COMUNE DI PIETRAMONTECORVINO

Oggetto: [ID VIP 9722]Parco eolico, costituito da 6 aerogeneratori di potenza unitaria pari a 6,2 MW, per una potenza totale di 37,2 MW, da realizzarsi in agro del Comune di Pietramontecorvino (FG), incluso un impianto di accumulo da 12 MW, con opere di connessione alla RTN e infrastrutture indispensabili ricadenti nel Comune di San Severo (FG). Istanza per il rilascio del Provvedimento di VIA statale ex art. 23 del D.lgs. n. 152/2006 e ss. mm. ii. - PARERE NON FAVOREVOLE.

Riportiamo una tavola dei coni visivi (cerchi tratteggiati) così come predisposta per il nuovo PUG Comunale da adottare.

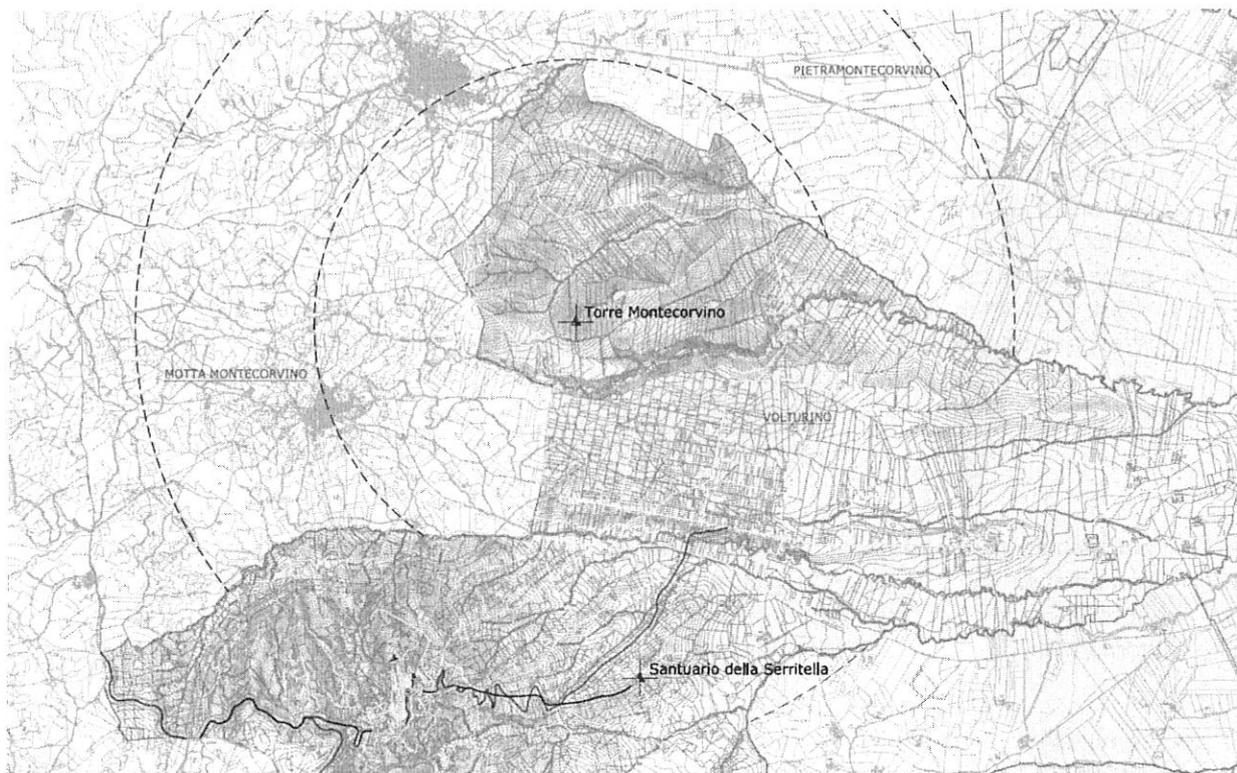
Si rappresenta che questa amministrazione comunale, esaminati gli elaborati di progetto, esprime un parere **non favorevole** in merito alla realizzazione del parco eolico in questione, in quanto almeno 3 delle 6 pale ricadono in aree particolarmente sensibili con presenza di aree e beni di notevole interesse culturale di cui alla Parte Seconda del D.lgs. n. 42 del 2004, nonché ricadono in zone all'interno di coni visuali la cui immagine è storicizzata ed identifica i luoghi anche in termini di notorietà internazionale di attrattiva turistica.

Nello specifico, la zona individuata per il parco eolico ricade in prossimità della zona archeologica di Montecorvino area di estrema importanza per il territorio comunale e dei comuni limitrofi per il contenuto culturale, storico e religioso del paesaggio stesso. Il D.lgs. n. 42 del 2004 identifica per paesaggio il territorio **espressivo di identità**, il cui carattere deriva dall'azione di fattori naturali, umani e dalle loro interrelazioni. Il territorio di Montecorvino è da oltre 20 anni oggetto di scavi archeologici e i comuni di Pietramontecorvino Volturino e Motta Montecorvino stanno candidando, a valere sull'Azione 6.7 del POR Puglia 2014-2020, un progetto che prevede interventi per la valorizzazione e la diffusione della conoscenza dell'area archeologica, mediante interventi di messa in sicurezza e recupero, interventi per l'accessibilità e la fruizione del patrimonio archeologico presente nell'area di intervento, per garantire continuità alle attività di ricerca archeologica e finalizzandone in ogni caso gli esiti alla valorizzazione e promozione del patrimonio archeologico.

L'impatto visivo conseguente alla realizzazione del parco eolico necessita, a nostro parere, di una più approfondita analisi del paesaggio mirata alla valutazione del rapporto fra l'impianto e la preesistenza dei luoghi con una più approfondita ricognizione dei beni culturali e paesaggistici ai sensi del D.lgs. n. 42/2004. Va meglio definito il bacino visivo dell'impianto eolico, cioè della porzione di territorio interessato costituito dall'insieme dei punti di vista da cui l'impianto è chiaramente visibile. Gli elaborati devono curare meglio le analisi relative al suddetto ambito evidenziando le modifiche apportate e mostrando la coerenza delle soluzioni rispetto ad esso. Tale analisi dovrà essere riportata su un supporto cartografico alla scala opportuna, con indicati i punti utilizzati per la predisposizione della documentazione fotografica individuando la zona di influenza visiva e le relazioni di intervisibilità dell'intervento proposto.

Di seguito è riportato il risultato della simulazione acustica con indicazione delle 6 turbine eoliche di progetto e la relativa posizione dei ricettori sensibili individuati.

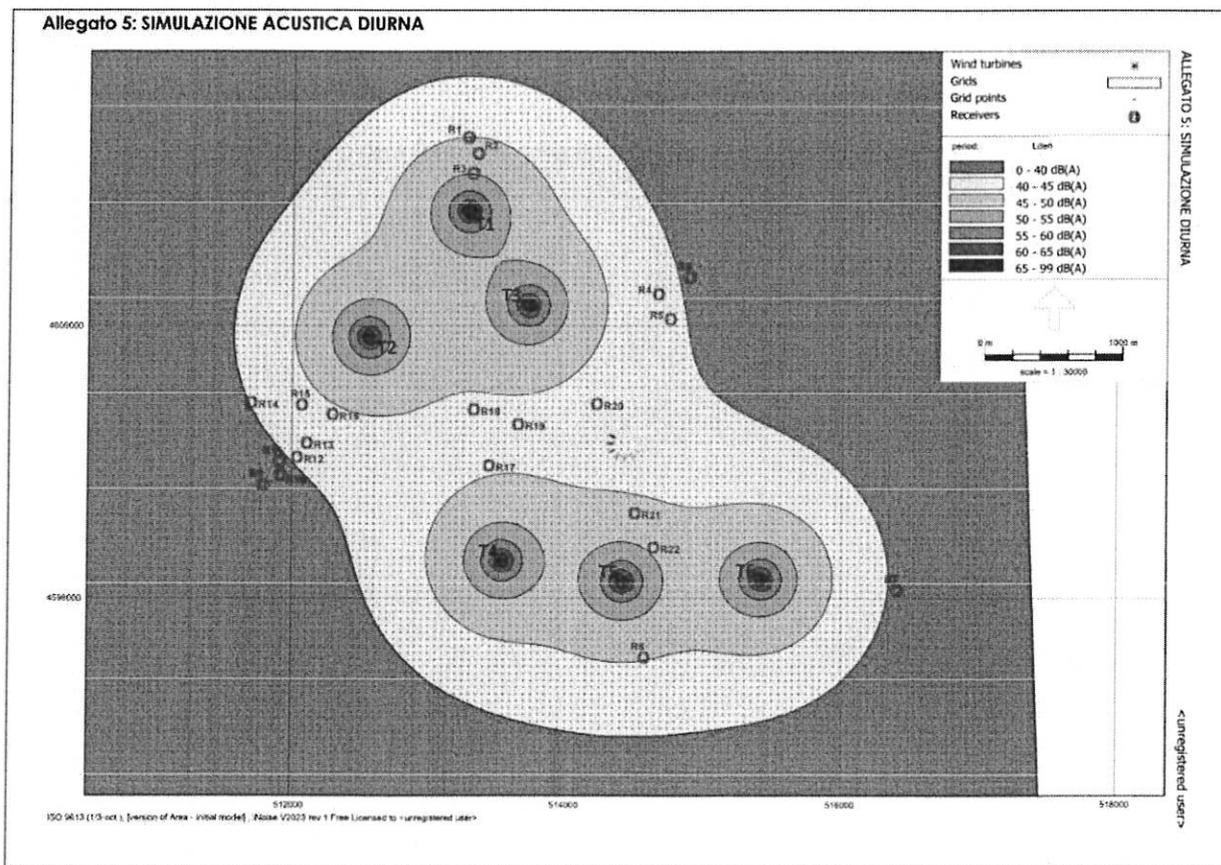
Anche l'impatto acustico, la valutazione dello shadow flicker (ombreggiamento intermittente causato dalla rotazione delle pale) e il calcolo della massima gittata a nostro parere non sono completi.

Nell'impatto acustico non è stato valutato il rispetto dei limiti acustici differenziali diurno (5db) e soprattutto notturno (3db) e nel calcolo della gittata non è stato valutato il distacco di un pezzettino di pala che di solito avviene in prossimità del tip (punta) della pala quindi a distanza maggiori dal mozzo del rotore e quindi con velocità di distacco maggiori e con conseguente lunghezze di gittata maggiori rispetto all'ipotesi di distacco dell'intera pala. A tal proposito per due 2 turbine eoliche delle 6 proposte va fatto uno studio più approfondito e tali turbine sono la T1 che insiste a circa 200m dal ricettore indicato come R3, quello più esposto agli impatti tra tutti quelli individuati, e la T5 che insiste a circa 300m dal ricettore indicato come R22.

Di seguito si riporta lo stralcio di mappa con la posizione della turbina eolica T5 rispetto al ricettore R23 più vicino, cerchiato in giallo, da cui dista circa 300m.

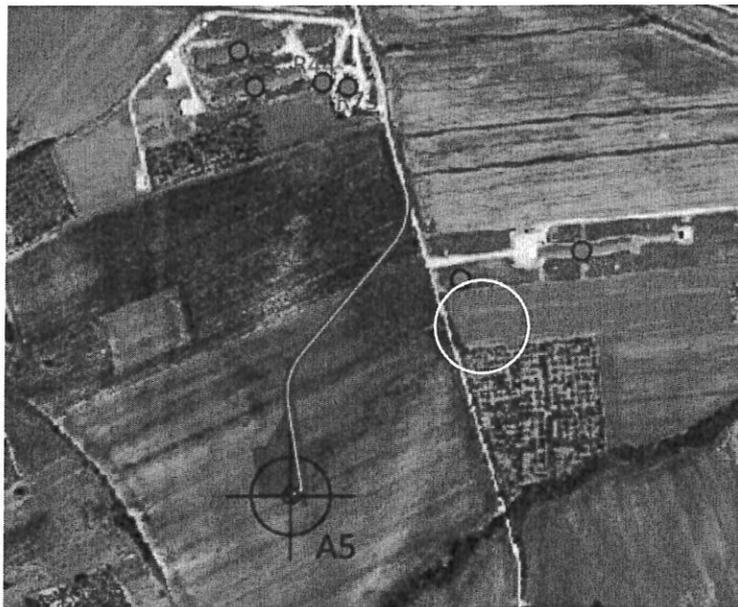
I risultati della valutazione dell'impatto da shadow flicker, ombreggiamento intermittente, mostrano che ci sono diversi casi in cui vengono superate le 100 ore/anno di ombreggiamento, valore limite che deriva da studi europei e statunitensi come indicato nel report stesso, che sono riportati nella seguente tabella estratta dal suddetto report.

In particolare, il caso peggiore con 199 ore/anno si ha per il ricettore R23 per il quale non è indicata la categoria catastale, ma che risulta essere un'abitazione in costruzione. Anche in questo caso l'impatto è causato dalla presenza della turbina eolica T5 come evidenziato dalla stralcio di mappa riportato dopo la tabella.
